## 東京電力福島第一原子力発電所の実施計画変更認可申請 (ALPS処理水の海洋放出関連設備の設置等) に係る審査の概要

- 本資料は、東京電力福島第一原子力発電所の実施計画変更認可申請（ALPS処理水の海洋放出関連設備の設置等）に係る審査の概要を分かりやすく表現することを目的としているため、技術的な厳密性よりもできる限り平易な記載としています。正確な審査・確認内容及び審査・確認結果については、審査書案をご参照ください。

令和4年5月24日  
原子力規制庁

試験終了後のタンク内のトリチウム濃度分布

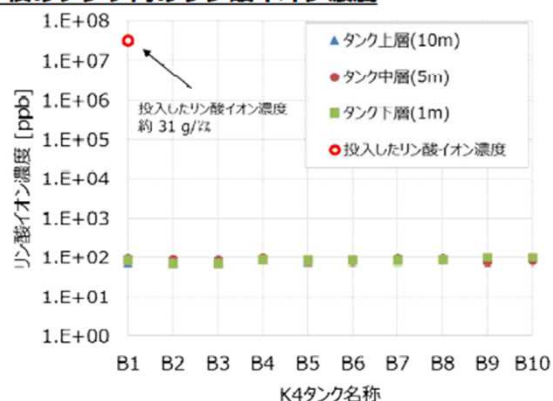
▶ 十分な時間を設定してタンク群内のALPS処理水の循環及び攪拌が行われることで放射性核種の濃度の均質性が確保されること、また、ALPS処理水の測定・確認工程から放出工程への移行が、ALPS処理水流量の設定に必要なトリチウム濃度の決定と、トリチウム以外の放射性核種の告示濃度限度比総和が1未満であることの確認を経て行われることを確認。

タンクから採取した水に含まれるトリチウム濃度の平均は $1.51 \times 10^5 \text{Bq/l}$ 、標準偏差 $0.029 \times 10^5 \text{Bq/l}$ 、リン酸濃度の平均は86ppb、標準偏差9ppbとなっており、リン酸濃度は若干のばらつきが確認されたものの、循環攪拌運転により均一の効果が確認された。

## 2. ALPS処理水に含まれる放射性核種の濃度の均質化及び分析

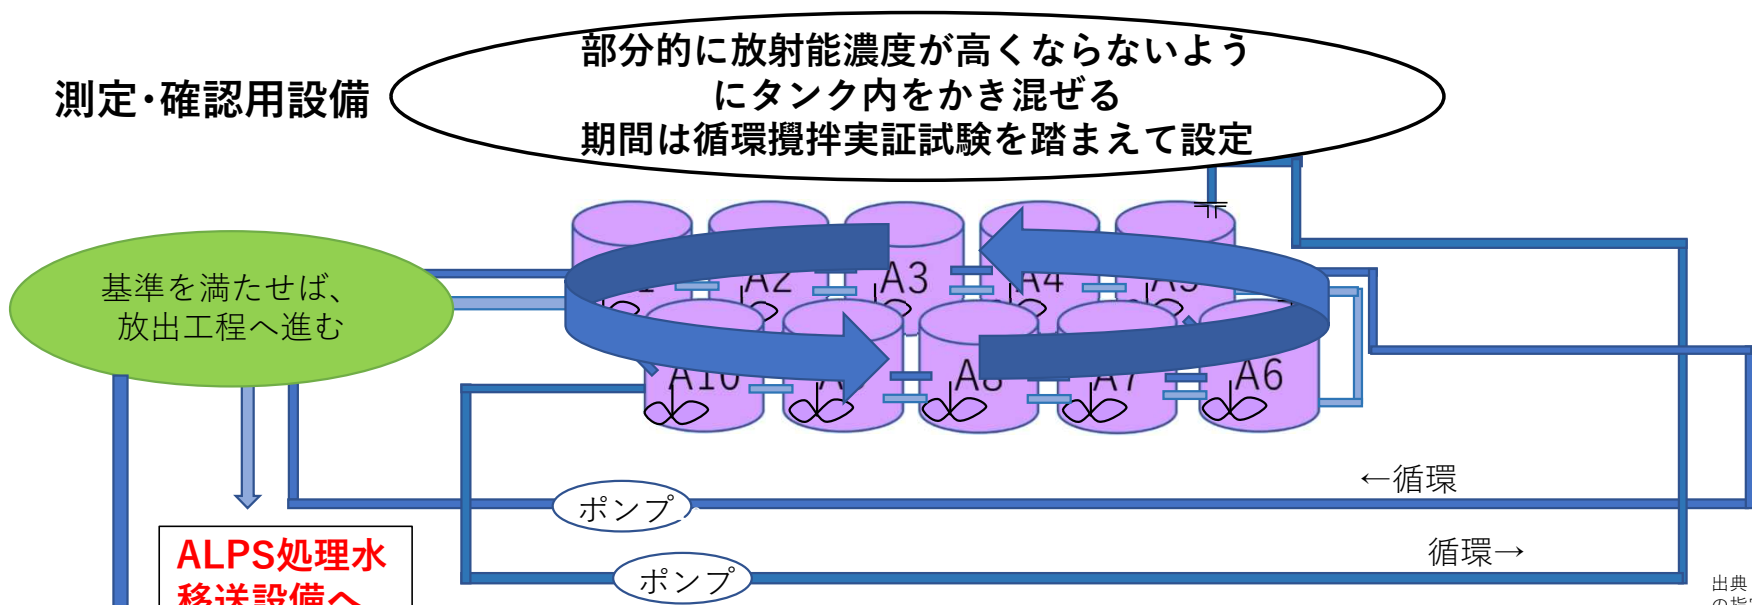
トリチウム濃度；ALPS処理水流量の設定  
トリチウム以外

$$\frac{\text{セシウム-137 分析結果(Bq/l)}}{\text{告示濃度限度(Bq/l)}} + \frac{\text{ストロンチウム-90 分析結果(Bq/l)}}{\text{告示濃度限度(Bq/l)}} + \underbrace{\bigcirc + \bigcirc \bigcirc \bigcirc}_{63核種の合計} < 1$$

図：海水配管ヘッダ等の解析モデル

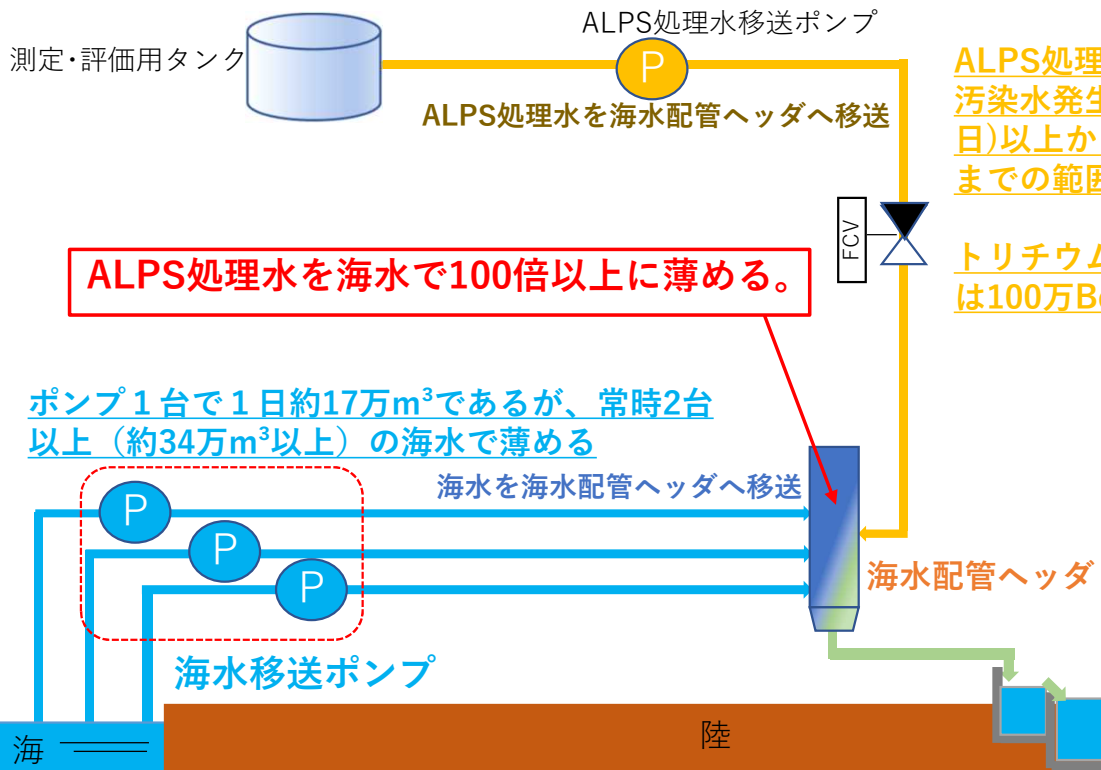
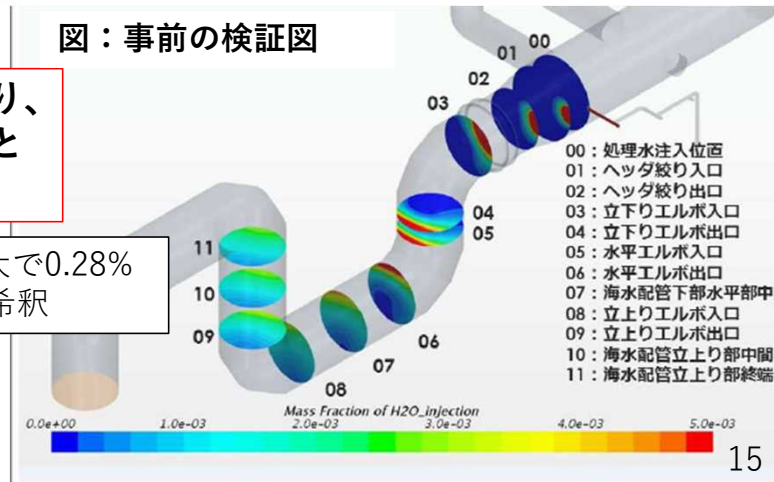
## 【審査結果】3. ALPS処理水の海水への希釈の方法及び評価（以下のことからALPS処理水が海水で十分に希釈されることを確認）

- 希釈に十分な量の海水を港湾外から確保すること、及び放出水中のトリチウム濃度を1,500 Bq/L未満とするためALPS処理水に含まれるトリチウム濃度の上限値を100万Bq/Lとすること。
- 希釈倍率を100倍以上とすることを満たすための判断基準を設定した上で、実験等により検証されている解析コードを用いたALPS希釈放出設備における希釈状態の評価結果が、判断基準を満足していること。

ALPS処理水を海水で100倍以上に薄める。

ポンプ1台で1日約17万m<sup>3</sup>であるが、常時2台以上（約34万m<sup>3</sup>以上）の海水で薄める

事前の検証により、  
基準を満たすこと  
を確認。

堰・排水ピットの概要図と漏えい検知器等の配置イメージ図

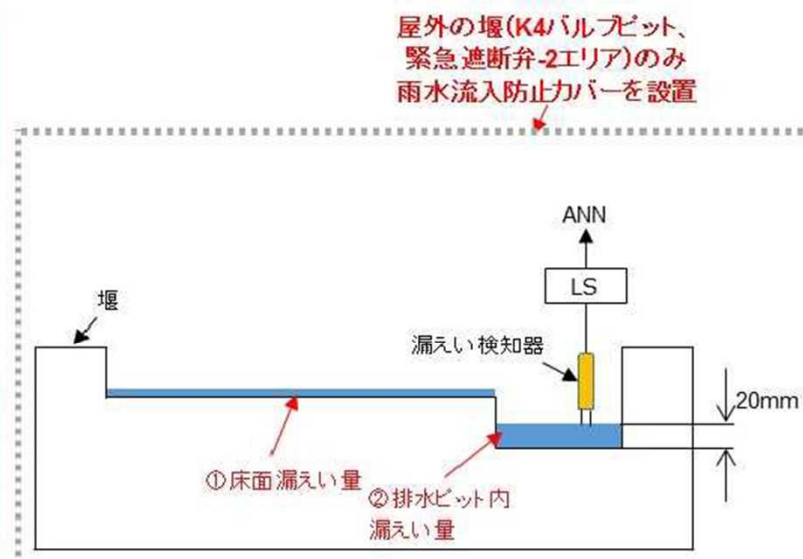
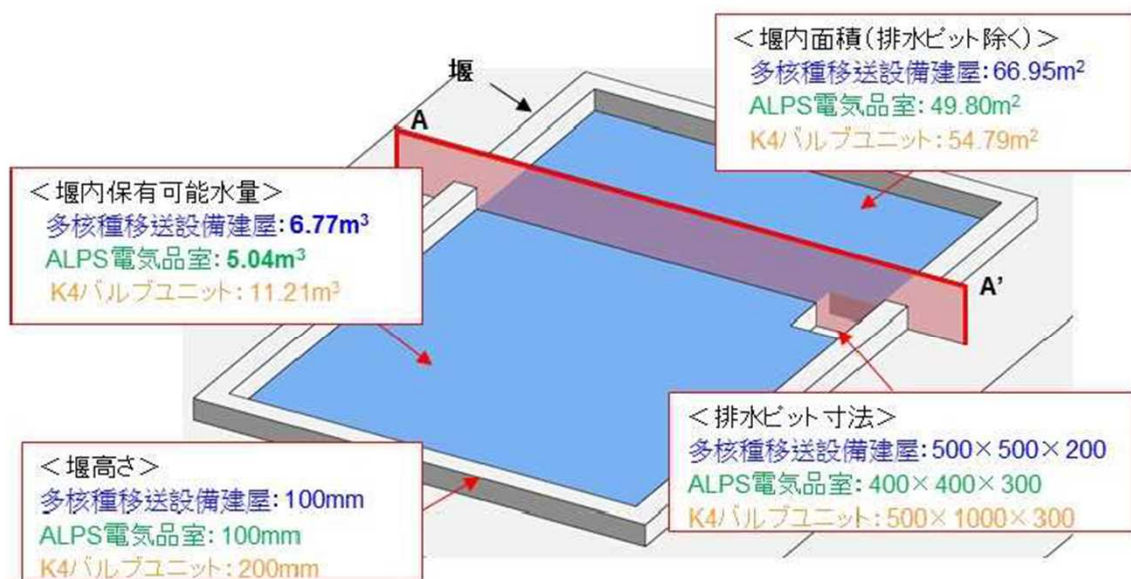
## 【審査結果】4. 遮蔽及び漏えい防止・汚染拡大防止対策

- ALPS処理水希釈放出設備については、ALPS処理水のみを取り扱うことから遮蔽機能を必要としないこと、また、耐食性に優れた材料を使用すること、漏えいのおそれのある箇所については、漏えい検知器や堰を設置することなどにより、適切に漏えい及び漏えいによる汚染の拡大が防止されることを確認。

### 緊急遮断弁-1 (MO弁:Motor Operated Valve)

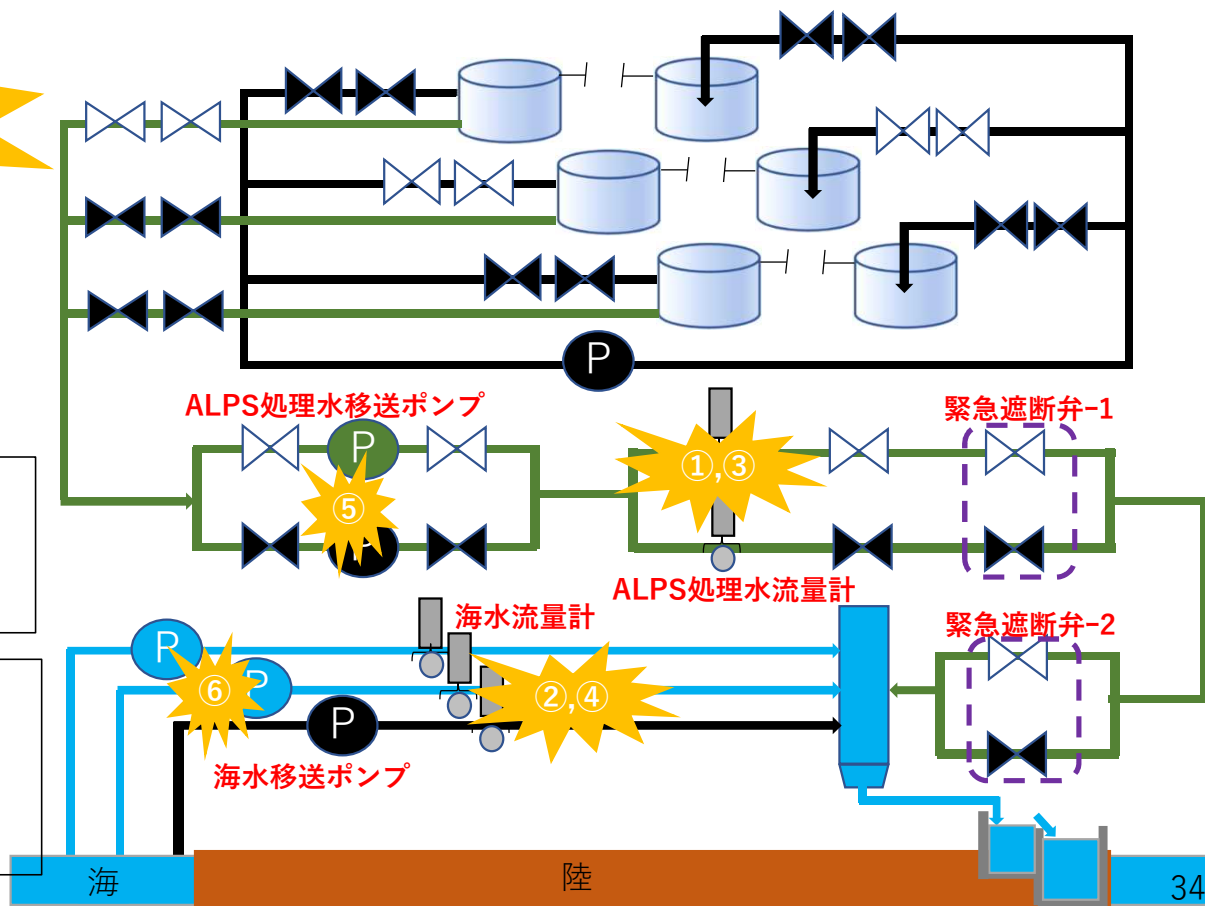
➤ インターロックを備えた緊急遮断弁により、運転員の操作を期待せずとも、ALPS処理水の海洋放出を停止できるものであることを確認。

- ① ALPS処理水流量計故障
- ② 海水流量計故障
- ③ ALPS処理水流量高
- ④ 海水流量低
- ⑤ ALPS処理水移送ポンプトリップ
- ⑥ 海水移送ポンプトリップ など

- 電源喪失時 全閉スプリングリターン式電動緊急遮断弁
- 電源の遮断によりブレーキが開放され、バネの力により弁が閉まる
- 開→閉：10秒以内

### 緊急遮断弁-2 (AO弁:Air Operated Valve)

- 電源喪失時 全閉空気作動緊急遮断弁
- コイルバネを内蔵し、停電時に作動空気の電磁弁が無励磁になることにより、シリンダ内のエアを開放してピストンを動かす
- 開→閉：約2秒

## 3. 評価結果 (1) 複数台運転中の海水移送ポンプのうち1台故障

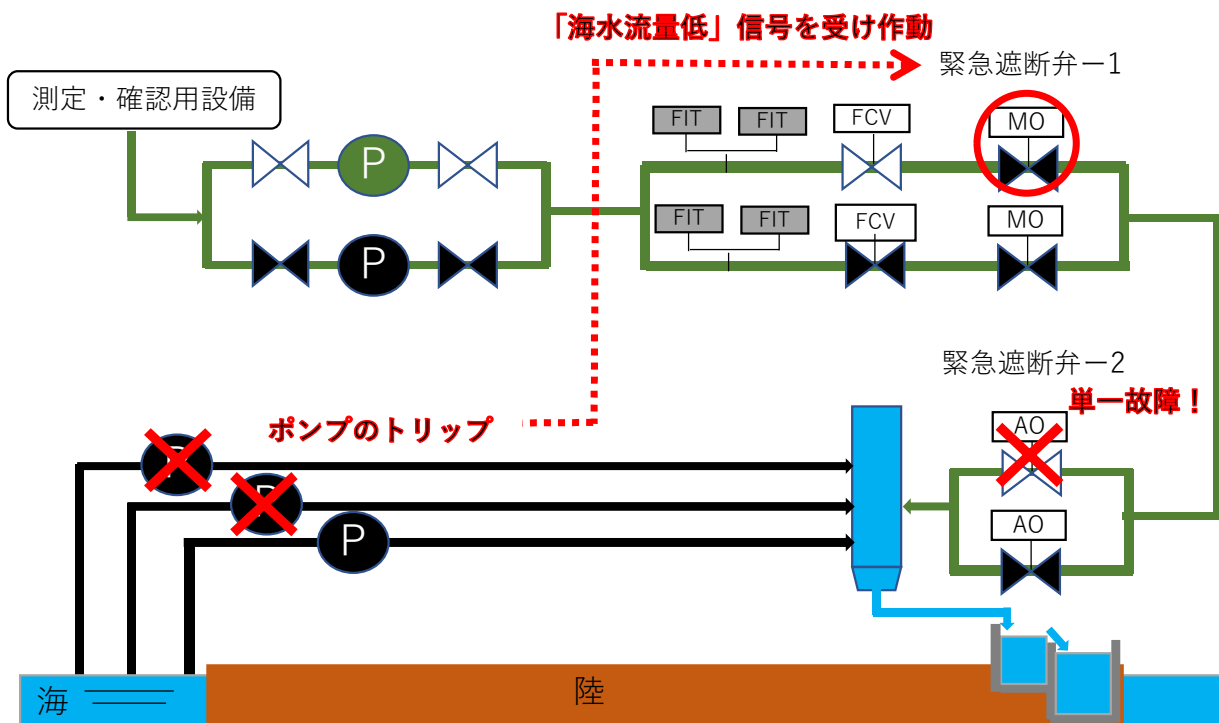
ALPS処理水の海洋放出中に、2台以上運転している海水移送ポンプのうち1台に故障等が発生することより、ALPS処理水を希釈するための海水流量が減少する事象を想定する。

本事象が発生した場合には、所定の混合希釈率の範囲内で設定した「海水流量低」又は「海水移送ポンプトリップ」の信号を受け、緊急遮断弁-1が動作することで、当該事象の発生から少なくとも15秒後には海洋放出が停止される。

評価の結果、緊急遮断弁-1等による対策を講じた場合の放出量は、緊急遮断弁-1よりも下流の配管内に存在するALPS処理水の量（約1.02 m<sup>3</sup>）に、緊急遮断弁-1が作動信号を受けてから全閉までに要する時間（15秒間）に流れたALPS処理水の量（約0.12 m<sup>3</sup>）を加えた約1.2 m<sup>3</sup>であり、本事象による放出量は、通常運転時における1日当たりの計画最大流量約500 m<sup>3</sup>に対して十分小さいものであると評価する。

## 3. 評価結果 (2) 外部電源喪失

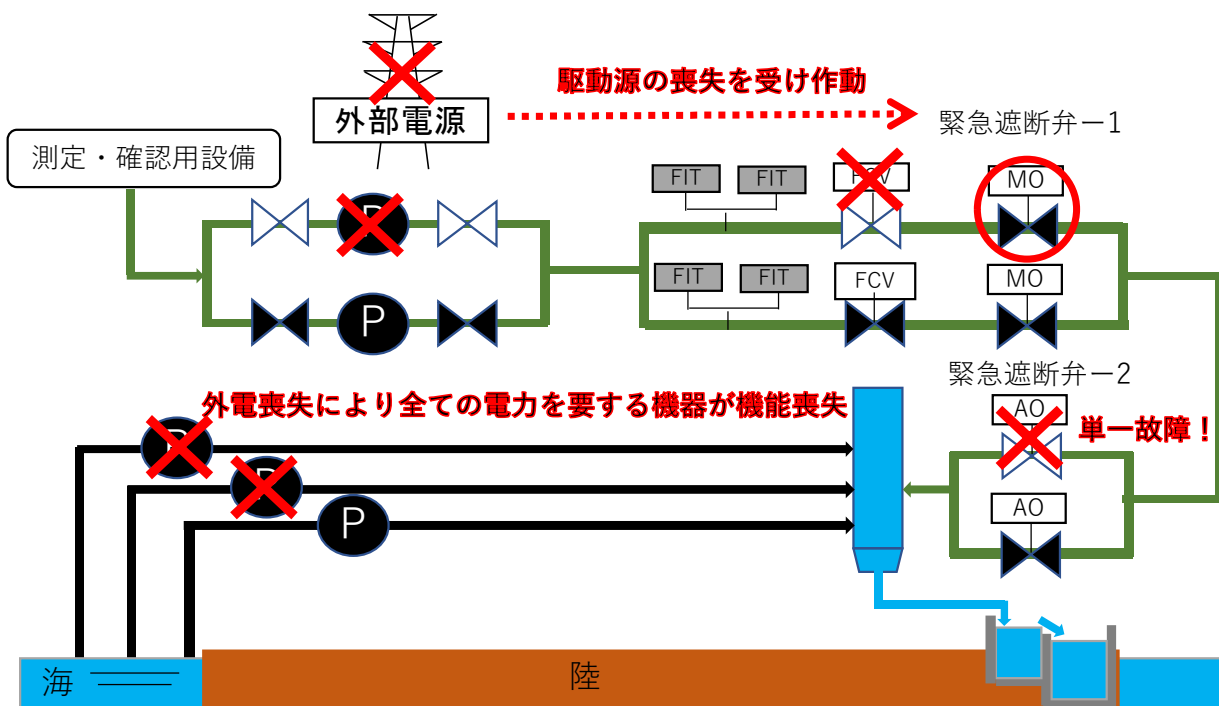
ALPS処理水の海洋放出中に、送電システムの故障等により、外部電源が喪失し、海水移送ポンプとALPS処理水移送ポンプがそれぞれ停止するものの、ALPS処理水については、敷地の高低差等により下流側への移送が継続され、希釈されずに海洋へ放出される事象を想定する。

本事象が発生した場合には、緊急遮断弁へ供給する電源も喪失するため、駆動源の喪失を受け、緊急遮断弁-1が動作することで、外部電源が喪失してから少なくとも10秒後には海洋放出が停止される。

評価の結果、緊急遮断弁-1等による対策を講じた場合の放出量は、緊急遮断弁-1よりも下流の配管内に存在するALPS処理水の量（約1.02 m<sup>3</sup>）に、緊急遮断弁-1が作動信号を受けてから全閉までに要する時間（10秒間）に流れたALPS処理水の量（約0.08 m<sup>3</sup>）を加えた約1.1 m<sup>3</sup>であり、本事象による放出量は、通常運転時における1日当たりの計画最大流量約500 m<sup>3</sup>に対して十分小さいものであると評価する。
